ACTA DE AFECTACIÓN DE BOLSA CONTRATO No. 3984-2025	Sistema de Gestión de Calidad	
		FORMATO N°:	FT-MET-001
		Fecha:	Febrero 01/2020
		Versión:	3

ACTA N°	**AB 033**	**EQUIPO/ SISTEMA INTERVENIDO:**	**PUNTO DE CÁMARA P43 GLORIETA PINARES - ACOMETIDA ELÉCTRICA**

REGISTRO FOTOGRÁFICO

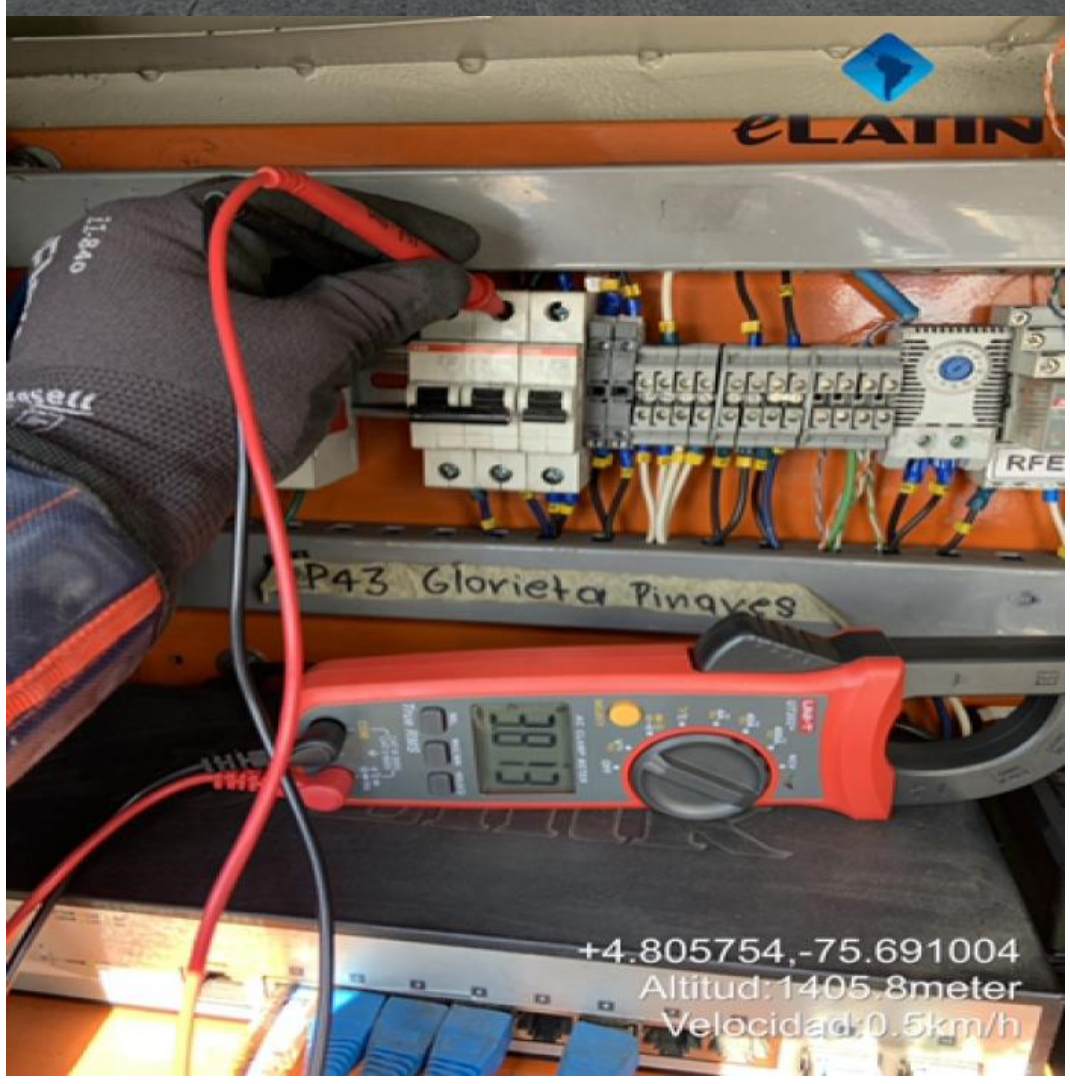
Durante la visita técnica al punto de cámara P43 Glorieta Pinares, atendiendo el requerimiento por equipo fuera de servicio (punto apagado), se realiza diagnóstico eléctrico del sistema de alimentación asociado, obteniéndose los siguientes hallazgos:

- En la entrada de la protección bipolar de 20A, el valor de voltaje medido es 0V, condición que impide el suministro hacia el circuito de la cámara.
- Se verifica continuidad de la red en el poste auxiliar, encontrándose igualmente un valor de 0V, lo que confirma ausencia de tensión en el ramal de alimentación intermedio.
- Al no identificarse disponibilidad de energía proveniente de la red de iluminación pública, fuente principal de alimentación del punto, se concluye que la falla se origina en la pérdida de continuidad del conductor de acometida.

Como medida correctiva, se establece la necesidad de instalar un nuevo cable eléctrico, para restituir la acometida y garantizar el suministro eléctrico. Este elemento resulta esencial, dado que la cámara depende de una alimentación estable y continua para operar. La ausencia de este recurso compromete la captura de video en tiempo real, afecta la capacidad de monitoreo preventivo y reactivo en la zona, y reduce la cobertura del sistema de videovigilancia en un punto crítico de control vehicular y peatonal.

REPUESTO SOLICITADO
Se solicita a la supervisión autorizar la afectación de bolsa de repuestos de los siguientes elementos: **Ítem:** Cable Concéntrico 1x8+8 AWG**.** Cantidad: treinta (30) metros. Dado que el ítem requerido para la solución de la falla no se encuentra incluido en el listado de repuestos del documento **ANEXO 1. LISTA DE REPUESTOS Y MATERIALES PARA MANTENIMIENTO CORRECTIVO**, se solicita a la supervisión, seguir el procedimiento consignado en el documento 2. FICHA TECNICA - MANTO SIES 2025 – FIRMADA que contiene el ESTUDIO TÉCNICO PARA LA CONTRATACIÓN DEL MANTENIMIENTO DE LA RED DE VIDEO VIGILANCIA CCTV Y LÍNEA DE EMERGENCIA 123 DEL MUNICIPIO DE PEREIRA en la numeral 5. ALCANCE DEL PROYECTO capítulo 3 numeral 3,5: "*Componentes no incluidos en la lista de repuestos y materiales: Si durante la ejecución del contrato se identifica que un elemento o material requerido no se encuentra relacionado en el listado del Anexo 1, el contratista debe informar de forma oportuna al supervisor del contrato. Su adquisición deberá ser justificada y sustentada con un mínimo de tres cotizaciones.* *El valor será fijado a través de una fórmula matemática y estadística conforme el supervisor del contrato o interventoría y contratista."*
